# Gewässerraumausscheidung Gemeinde Ilanz/Glion

Begleitbericht

Version 2.0, Anpassungen aufgrund Stellungnahme ANU Vorprüfung

### *Anpassung Vorprüfungsbericht vom 7. Juni 2017*

Bild 5: Laterale Verschiebung am Vorderrhein im Abschnitt 11 unterhalb der Schmuèrmündung bzw. Anpassung auf die Grenzen der roten Gefahrenstufe (grün: Vorschlag Gewässerraum; rot, blau und gelb: Gefahrenzonen).

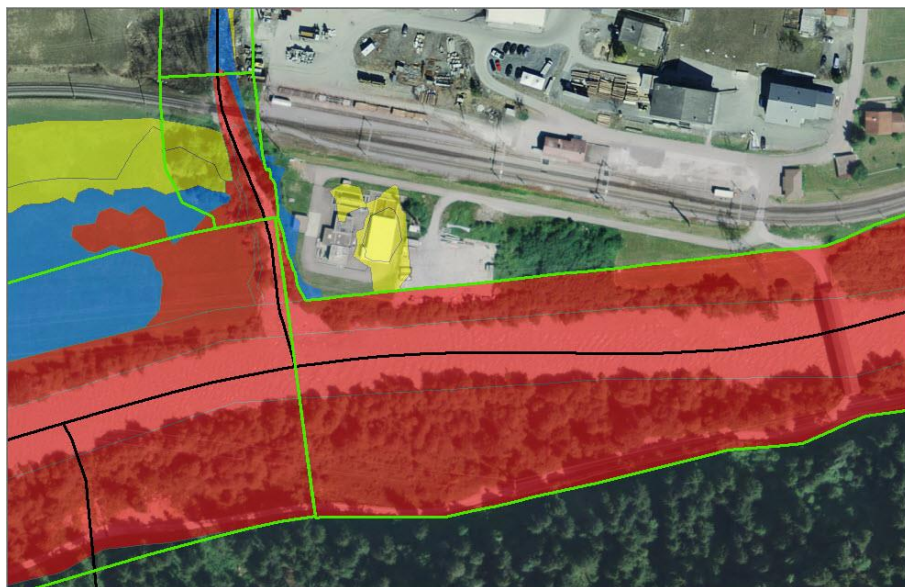
- 3.11.4: In zwei Bereichen ist die rote Gefahrenzone grösser als der Gewässerräum. In einem Bereich ist Seitenerosion die Ursache für die rote Gefahrenstufe. Dort wurde der Gewässerräum auf das Trasse der RhB erweitert. Im anderen Bereich wurde auf eine Anpassung verzichtet (Rückstau).

Östlich der Mündung des Schmuèrbachs in den Vorderrhein bei der ARA Rueun wird der Gewässerraum auf die Grenzen der roten Gefahrenstufe angepasst. Diese ist aus topographischen Gründen am rechten Ufer grösser als am linken Ufer. Der Gewässerraum ist mit dieser Anpassung im Bereich der ARA Rueun mit 91 m immer noch breiter als der minimale Gewässerraum von 80 m. Wegen dieser Anpassung ist die Breite des Gewässerraums links der Flussachse kleiner als rechts. Damit wird die Einschränkung der Entwicklung der ARA Rueun minimiert. Auf die Funktion des Gewässerraums hat dies keinen Einfluss.

Bild 7: Vorderrhein im Abschnitt 6 mit minimalem Gewässerraum (gelb) und vermindertem Gewässerraum (grün) sowie dem Gefahrenzonenplan (blau und rot).

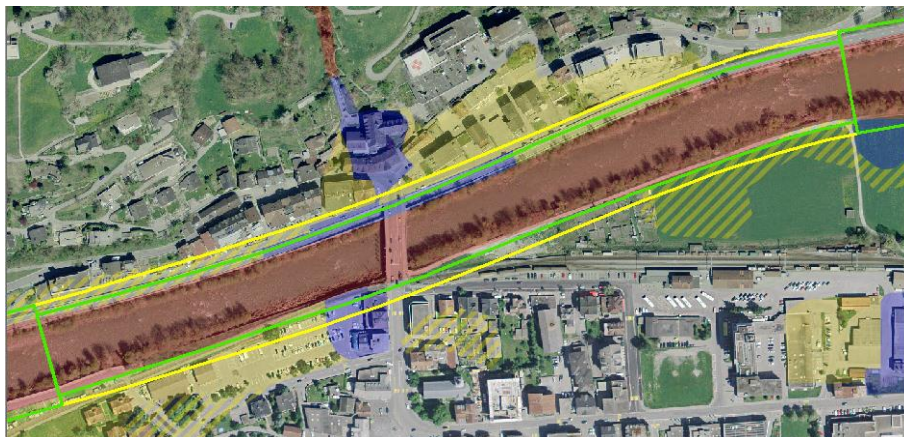
- 3.11.8: Der Gewässerraum im Vorderrheinabschnitt in Ilanz wird wegen der dichten Überbauung gegenüber dem Minimalwert reduziert. Die Reduktion erfolgt so, dass der Gewässerraum beidseitig einen 15 m breiten Uferstreifen umfasst.

Im Abschnitt 6 hat es auf der linken Flussseite einzelne Gebäude, welche teilweise innerhalb des minimalen Gewässerraumes (gelb) liegen, und auf der rechten Flussseite befindet sich zwischen Bahnhof und Vorderrhein das Entwicklungsgebiet von Ilanz. Dieser Abschnitt wird als dicht überbaut eingestuft. Der Gewässerraum wurde in diesem Abschnitt deshalb von 85 auf durchschnittlich 65 m reduziert, so dass beidufriig ein minimaler Uferstreifen von 15 m resultiert. Dieser Gewässerraum beinhaltet die gesamte rote Gefahrenzone. Der Hochwasserschutz kann auch mit dem reduzierten Gewässerraum sichergestellt werden. Die blauen Flächen beidseitig des Vorderrheins werden durch die Brücke als Schwachstelle hervorgerufen. Diese Schwachstelle kann auch mit einem grösseren Gewässerraum nicht behoben werden, weil die Kantonsstrasse den Engpass bildet. Technische Massnahmen zur Erhöhung der Abflusskapazität können mit einem Gewässerraumbreite von 65 m realisiert werden. Der Uferweg auf der rechten Seite (und die rechte Spur der Kantonsstrasse auf der linken Seite) befindet sich komplett im Gewässerraum, so dass

Bild 11: Ual da Siat mit minimalem Gewässerraum (gelb) und erhöhtem Gewässerraum (grün, Bild um 90° im Uhrzeigersinn gedreht).

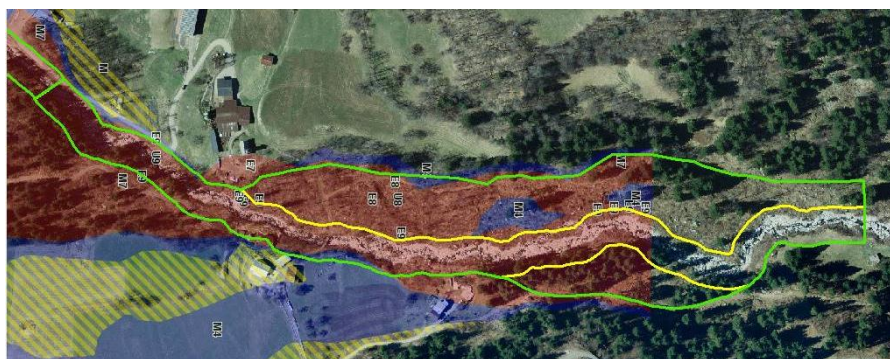
- 3.11.5: Die rote und blaue Gefahrenzone sind ein Resultat von Murgangprozessen. Deshalb wird der Gewässerräum auf dem Wildbachkegel nicht erweitert. Im Bereich des Kegelhalses wird die linke Begrenzung bis zur Forststrasse für die Raumsicherung von möglichen Hochwasserschutzbauten vergrössert. Diese

Im Abschnitt 3 des Ual da Siat wurde der Gewässerraum aus zwei Gründen erhöht. Zum einen hat es auf der rechten Bachseite (Bild 11 oben) einen Altarm, welcher im Grundsatz Teil des Gewässers ist und bei Hochwasserereignissen und/oder Murgängen überflutet respektive übersaart werden kann (mehrheitlich rote Gefahrenzone). Zum anderen wirkt dieser Raum als Geschieberückhalt zum Schutz des Wildbachkegels, der Kantonsstrasse, der RhB-Linie sowie des Industriegebietes Salavras. Mit der Erweiterung am linken Ufer oberhalb der Gebäude bis zur Forststrasse wird Raum für einen allfällig denkbaren Ablenkdamm reserviert.

Bild 12: Zusammenflussbereich von Schmuèr und Ual da Valdun mit minimalem (gelb) und erhöhtem Gewässerraum (grün) sowie den Gefahrenzonen (rot, blau, gelb und gelb-weiss gestreift).

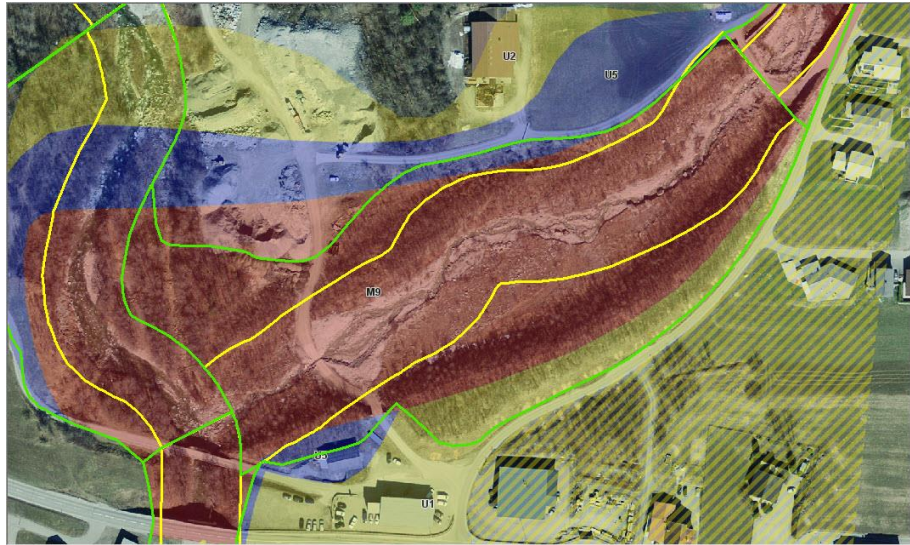
- 3.11.7: Die natürliche Gerinnesohlenbreite des Schmuer bezieht sich auf eine Referenzstrecke (Abschnitt 5.1). Die Anpassung des Gewässerraums mit Begründung ist im Abschnitt 8.3 beschrieben.

Im Zusammenflussbereich des Schmuèr und des Ual da Valdun wurde der Gewässerraum auf das Auengebiet erweitert (Bild 12). Weil der Gewässerraum auch den Schutzdamm entlang des Ual da Valdun beinhaltet, ist er teilweise grösser als die rote Gefahrenzone. hangwärts ist jedoch die rote Gefahrenzone grösser als der Gewässerraum, was toleriert werden kann. Es handelt sich um einen Ablagerungsraum und hangwärts ist nur ein begrenzter Ausbruch möglich, weshalb dort keine Bedarf für zusätzliche Schutzbauten besteht. Mit diesen Anpassungen wird die minimale Gewässerräumbreite im Mittel von 30 m auf 70 m erhöht.
